PLIEGO DE ABSOLUCIÓN DE CONSULTAS TECNICAS

PROCESO POR ADJUDICACIÓN SELECTIVA N° SEL-0006-2024-OLE/PETROPERU PRIMERA CONVOCATORIA

“SERVICIO DE SUMINISTRO DE ROCA PARA DELIMITACIÓN DE LA ZONA DE RESERVA DE LA ZONA INDUSTRIAL DE ESTACIÓN 8”

PLANO EN PLANTA: POLIGONO PROPUESTA POR SEGURIDAD PATRIMONIAL PARA LA UBICACION DE MONTICULOS DE ROCAS
ESC:1/500

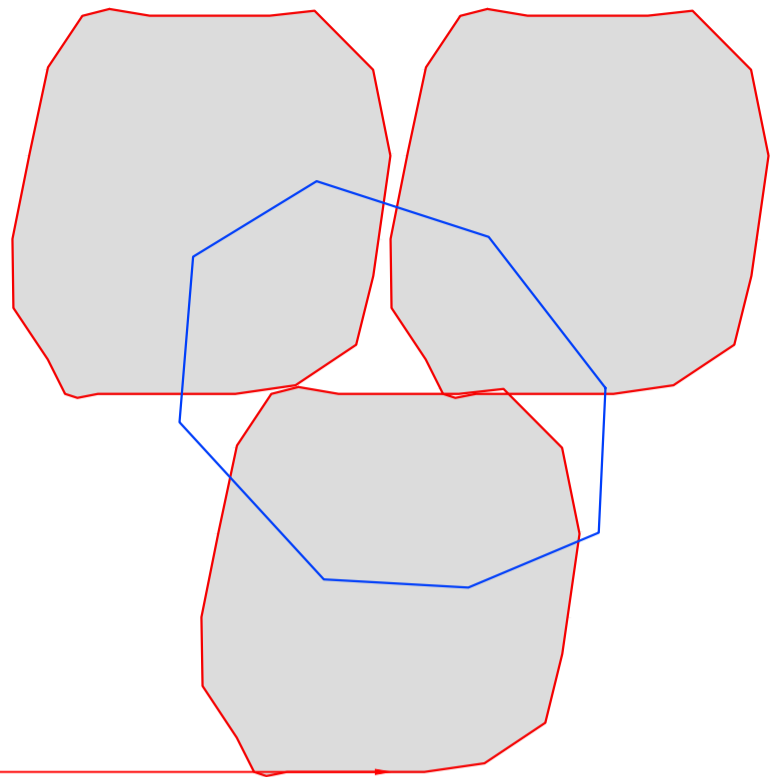
Se solicita mencionar las condiciones actuales de la vía vehicular de conexión entre la ESTACIÓN 8 y Cantera de Cabramayo. Las condiciones del suelo desde donde se cargarán y descargarán las ROCAS, estas son aptas para las maniobras de los volquetes, o existe el riesgo de hundimiento del suelo por el peso de las unidades. De ser posible se solicita alcanzar foto panorámica de la cantera Cabramayo y el lugar donde se instalarán las ROCAS en ESTACION 8.

El siguiente enlace contiene los planos con vistas panorámicas de la Cantera y el ortomosaico (vista en planta escalada) del lugar de instalación de las rocas.

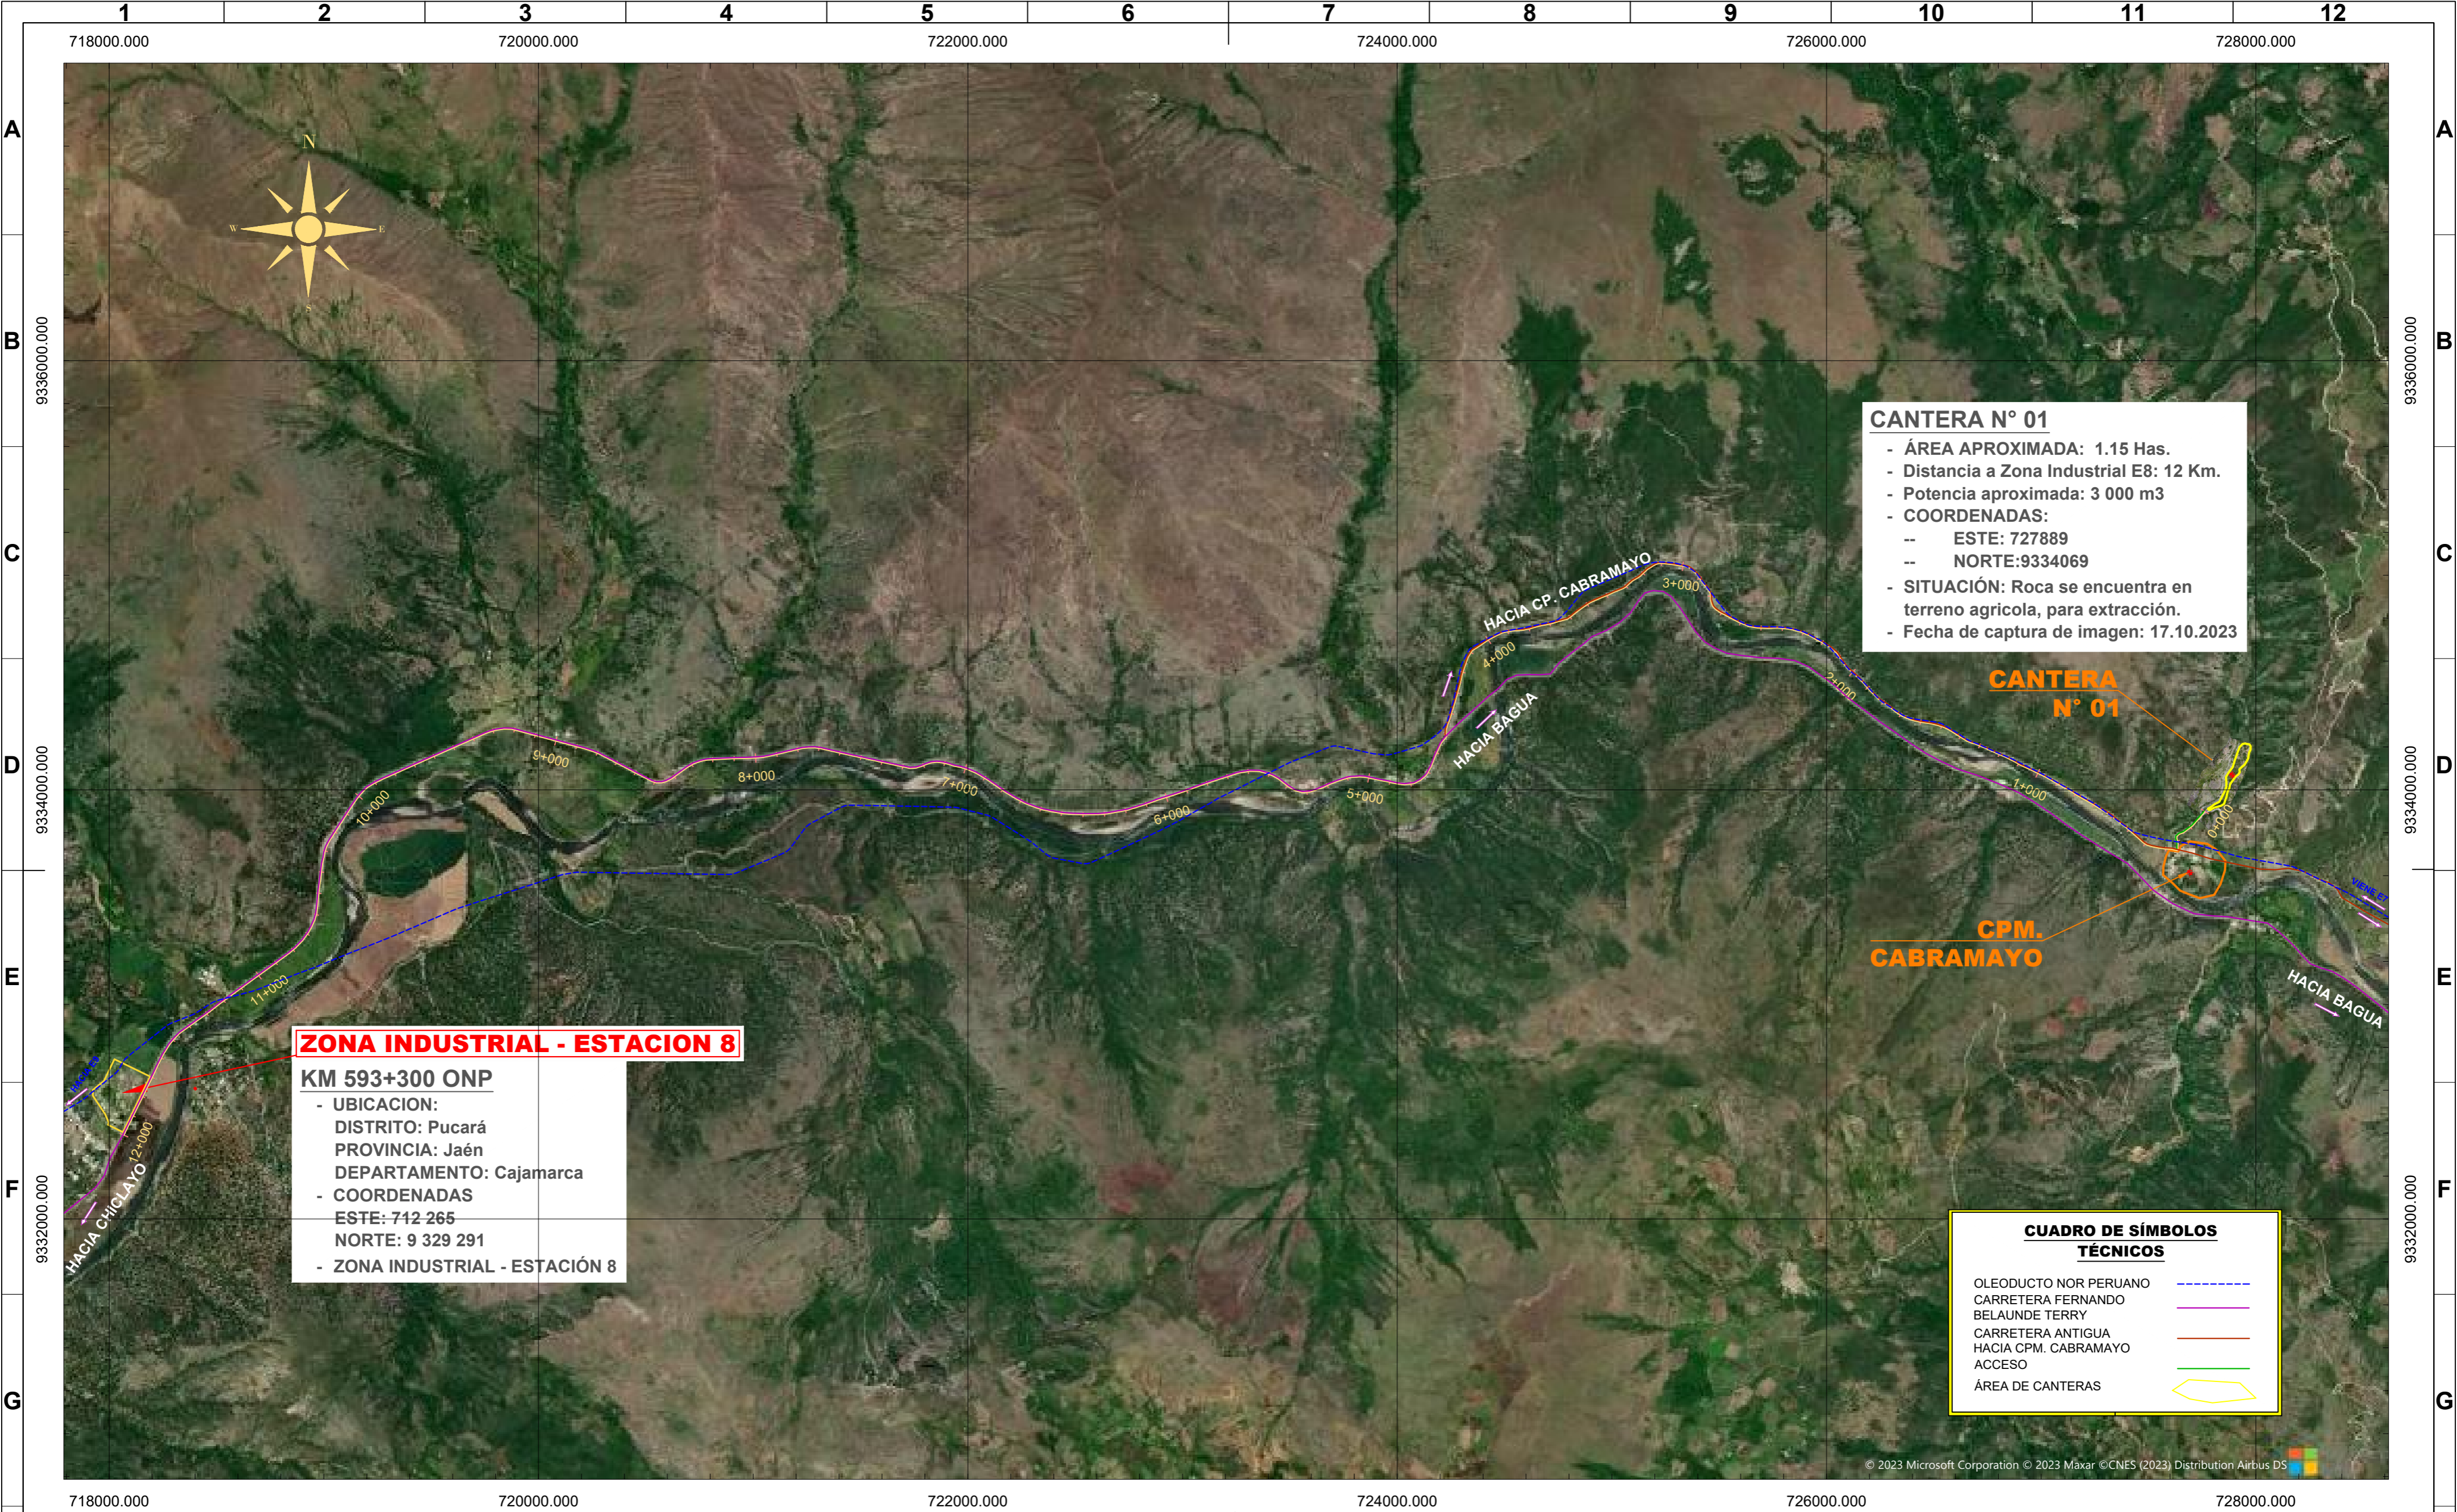
Se solicita mayor especificación de la cantera de rocas, si las rocas se encuentran a nivel del piso, si se encuentran sueltos o en cúmulos de roca, si existe el acceso (trocha) para que ingrese la excavadora; se pide alcanzar registro fotográfico del lugar de donde se obtendrán las ROCAS.

La cantera Cabramayo es de banco, la extracción se encuentra entre los 10 y 15 m de altura.

El siguiente enlace contiene los planos con vistas panorámicas de la Cantera y el ortomosaico (vista en planta escalada) del lugar de instalación de las rocas.
